改善箇所説明図

基準不適合発生箇所

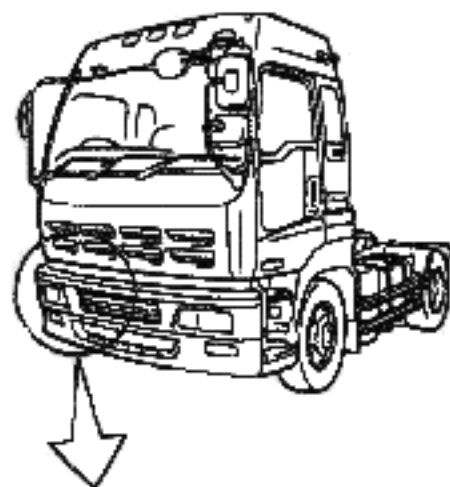
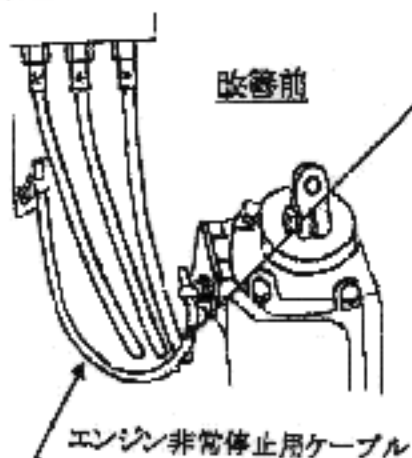
〔制動装置のブレーキホースの取回しが不適切なため、エンジン非常停止用ケーブルと干渉しているものがある。〕

識別：ブレーキホース取付けナット部（運転台側）へ黄ペイントを塗布する。

〔全車两点検し、当該ブレーキホースに損傷があるものは、良品と交換すると共に当該ブレーキホースに保護テープを巻いてバンドクリップで固定する。〕
